## 論点8. 燃料健全性への影響(その1)

## 論点8. 燃料健全性への影響(その2)

## 論点8. 燃料健全性への影響(その3-1)

ペレット最高温度

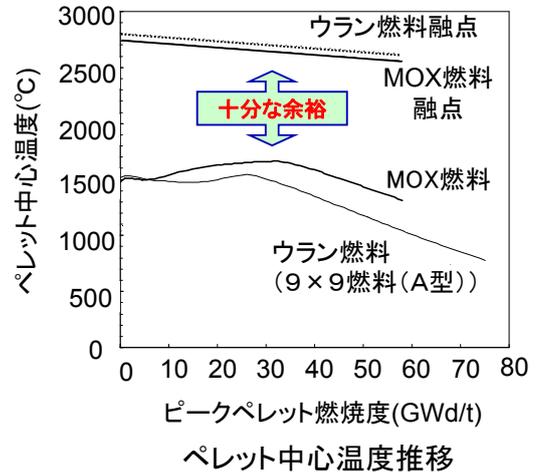
**【検討課題】**(8-1)MOX燃料は、ウラン燃料よりペレットの融点が低下し、熱伝導率も小さくなり、燃料中心温度が上昇する傾向にある。燃料の健全性を保つことはできるのか。

**【電力の見解】**融点に対して十分な余裕があるため、健全性は保たれる。

MOX燃料は、ウラン燃料よりも融点が下がり  
9×9燃料よりもペレット温度が上昇するが、  
常に1000℃程度の余裕がある。

MOX燃料 (PuO <sub>2</sub> 含有率10wt%)	ウラン燃料 (9×9燃料A型)
使用開始時	約1470℃	約1520℃
(中間)	約1660℃	約1550℃
取出し時	約1320℃	約780℃
<b>【参考】</b> 中間時の融点	約2650℃程度	約2700℃程度

燃料棒内圧

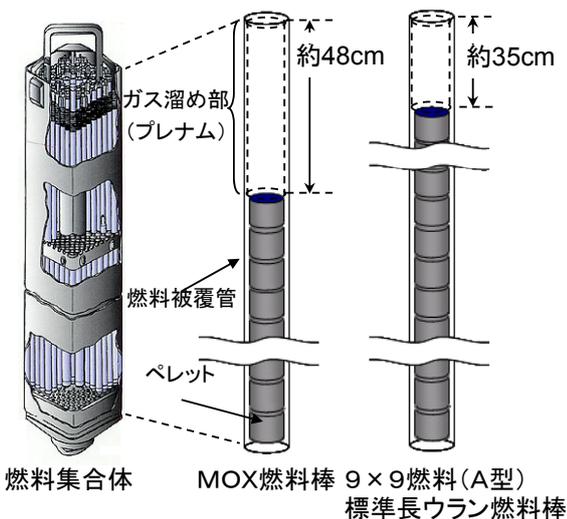
**【検討課題】**(8-2)MOX燃料はウラン燃料より、ペレットからの核分裂生成ガスの放出率が高く、燃料棒の内圧が上昇することで、燃料棒の健全性が損なわれるのではないかと。また、反応度急昇事故時の試験が行われていないのではないかと。

**【電力の見解】**燃料棒の内圧は外圧(=原子炉圧力 約7MPa)を超えないため、内圧の上昇による燃料の健全性への影響はない。

・MOX燃料では内圧の上昇を抑えるため、ガス溜め部(プレナム)の体積を増加。

・燃料棒内圧は、取出し時でも9×9燃料の内圧(約5.6MPa)と同程度。

MOX燃料棒 (PuO <sub>2</sub> 含有率10wt%)	ウラン燃料棒 (9×9燃料A型)
使用開始時	約1.3MPa	約2.7MPa
(中間)	約3.6MPa	約4.1MPa
取出し時	約5.7MPa	約5.6MPa

・燃料被覆管に働く力が最大となるのは、内圧と外圧の差が最大となる燃料使用開始時。
